Акт осмотра штукатурного фасада из каменной ваты на стадии эксплуатации

№ 11733-01.20 от 15 января 2020 г.

Система: ТН-ФАСАД Декор

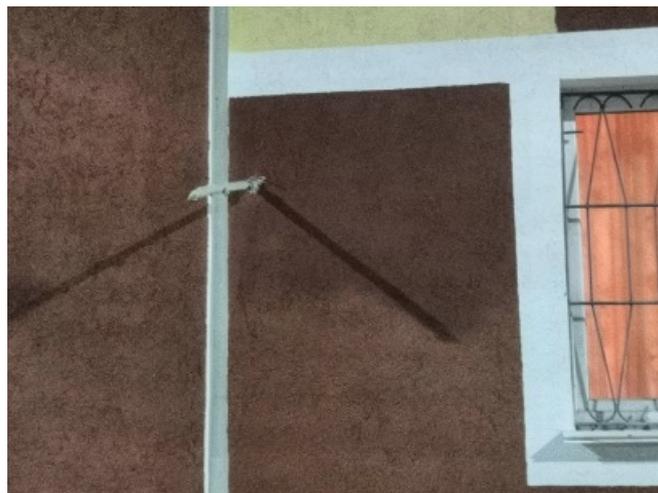
- × Нарушена герметичность фасада.

Зоны примыкания коммуникаций

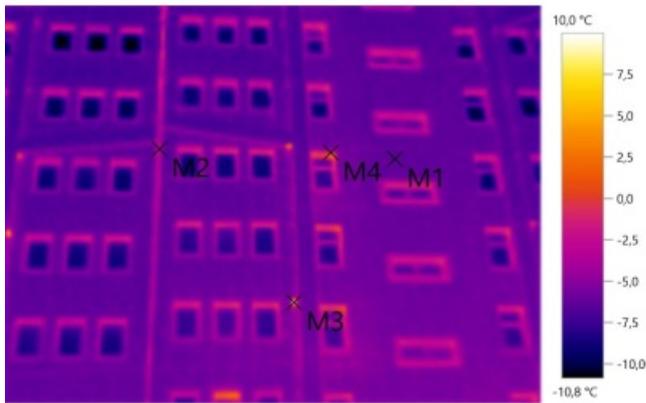
- Нарушена герметичность фасада.

- ❶ На термограмме видно, что видны теплотери через примыкание оконных блоков к основанию М1 - 6,2; М2 -3,5; М3 10,0; М4 -1,4. На снимке видны максимальные теплотери М3 10,0Гр.Ц.(место выхода проходки для газового котла).
- Оригинальное фото.

- ❶ Зоны примыкания всех коммуникаций и крепежных элементов необходимо герметично заделать полиуретановым герметиком.
- Оригинальный снимок.

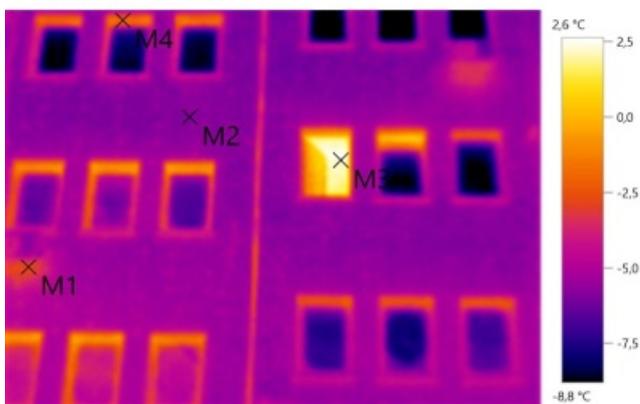
- ❶ По значениям на термограмме видно, что фасадное поле не совсем однородно М1 -2,7; М2 -5,9; М3 2,3; М4 -1,9. На снимке видно, что самые большие теплотери в точке М3(открытое окно), М1 место крепления кондиционера. Исходя из этого теплотери на данном участке незначительные.

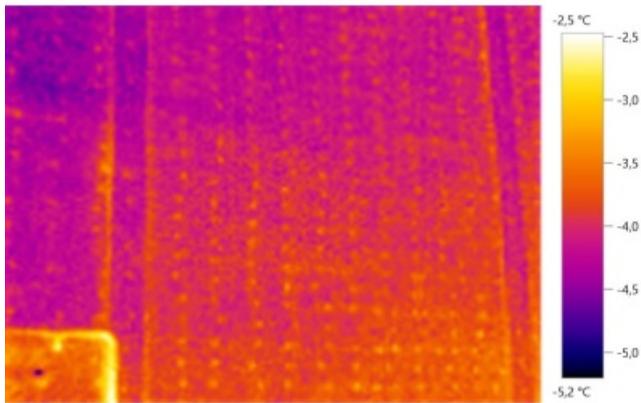
- ❗ Вот так выглядят места крепления теплоизоляционных плит фасадным крепежом. На снимке отчётливо видна схема монтажа дюбелей, возможно применён некачественный крепёж, а каждый крепёж (мостик тепла(холода)).
